泊発電所 3 号炉 耐津波設計方針について (津波防護対策に係る指摘事項回答)

令和 5 年 6 月 2 6 日
北海道電力株式会社

【指摘事項 230330-04】

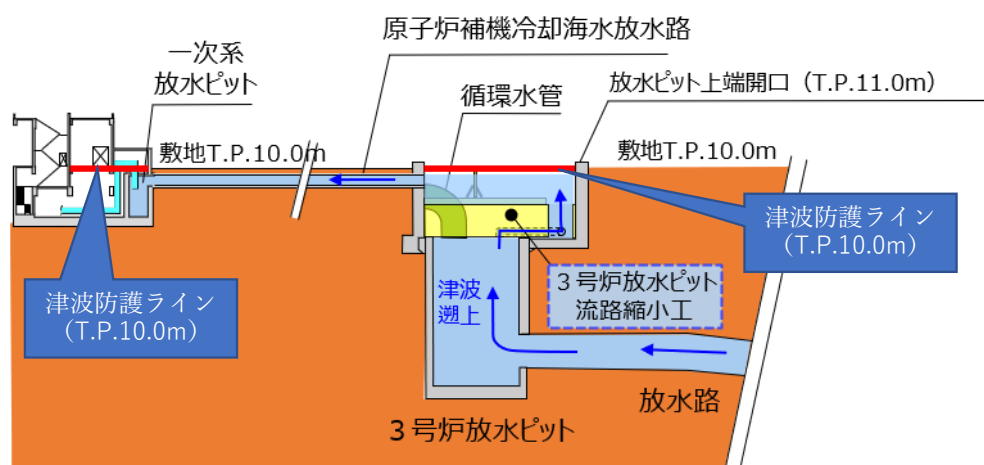
原子炉補機冷却海水放水路及び一次系放水ピットについて、当該施設に係る以下の事項を明らかにした上で、当該施設を津波の流入経路とした場合であっても津波防護方針が成立することを説明すること。

- ✓ 津波の流入に対するバウンダリとしての機能、原子炉補機冷却海水系統の排水機能、地下水排水設備の排水機能その他の期待する機能（第5条だけでなく他条文への適合の観点も含む）
- ✓ 地震時の損傷を考慮した場合における管路解析及び内郭防護の浸水量評価に与える影響

指摘事項を踏まえ、3号炉原子炉補機冷却海水放水路に、3号炉原子炉補機冷却海水放水路逆流防止設備（以下「逆流防止設備」という。）を浸水防止設備として設置することで、3号炉原子炉補機冷却海水放水路からの津波の流入を防止する方針とする。

- ✓ 上記の方針により、津波の流入に対するバウンダリとしての機能は新設する逆流防止設備が担う。また、原子炉補機冷却海水放水路の機能としては、原子炉補機冷却海水系統及び地下水排水設備等の排水機能があることから、逆流防止設備がこれらの排水機能に悪影響を与えない設計とする。
- ✓ 逆流防止設備は浸水防止設備として耐震Sクラスで設計することから、地震後でも損傷することはない。原子炉補機冷却海水放水路への津波の流入を防止できる。よって、原子炉補機冷却海水放水路及び一次系放水ピットの管路解析及び内郭防護の浸水量評価に与える影響はない。

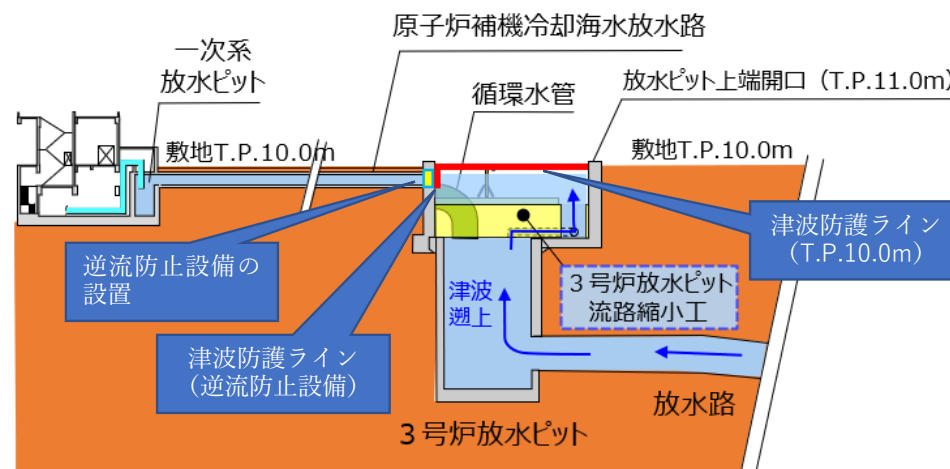
方針変更前（第1130回審査会合）

方針変更後（今回説明）

※ 3号炉放水ピットの入力津波高さは、3号炉放水ピット流路縮小工の設置により十分低くなる見込みである。仮に入力津波高さが高くなった場合にも、3号炉放水ピット流路縮小工の設置を前提として、3号炉放水ピット側での設備対応（嵩上げ等）が可能である。
そのため、今後逆流防止設備を設置する方針から変更することは無い。
